Keuringsverslag van een elektrische laagspanning- en zeer lage spanningsinstallatie

NIET CONFORM

Straatnaam Gemeentebos
Huisnummer 22
Busnummer
Postcode 2990
Gemeente WUUSTWEZEL
Land België

Controlebezoek van een huishoudelijke installatie volgens (KB 08/09/2019) - AREI Boek 1- 6.5. en 4.2.4.3.

Afbeelding schakel- en verdeelbord:

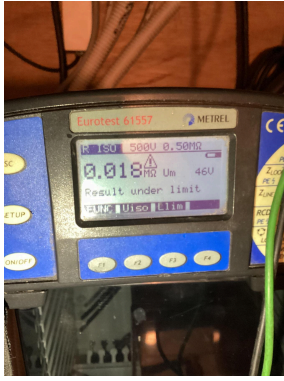
- I2.01 Eén of meerdere differentieelstroombeschermingsinrichtingen werken niet met testknop en/of stroominjectie. (Boek 1 Onderafdeling 6.5.7.2) 300mA omdat deze niet is aangesloten

- I5.10 De genaakbare, naakte onder spanning staande delen zijn onvoldoende afgeschermd. (Boek 1 Afdeling 5.1.4. en 4.2.2.3.)
- I6.02 Een algemene differentieelstroombeschermingsinrichting met een nominale stroom (In) van minstens 40A en een gevoeligheid van maximum 300mA is niet geplaatst. (Boek 1 Onderafdeling 4.2.4.3. en 5.3.5.3.a.) Wel geplaatst maar niet in gebruik

- I7.03 De nominale stroomsterkte van de beveiliging is niet aangepast aan de toelaatbare stroomsterkte van de stroomafwaarts geïnstalleerde leiding en/of verbruiker. (Boek 1 Afdeling 4.4.1.) Kabelsectie automaat 32A te klein
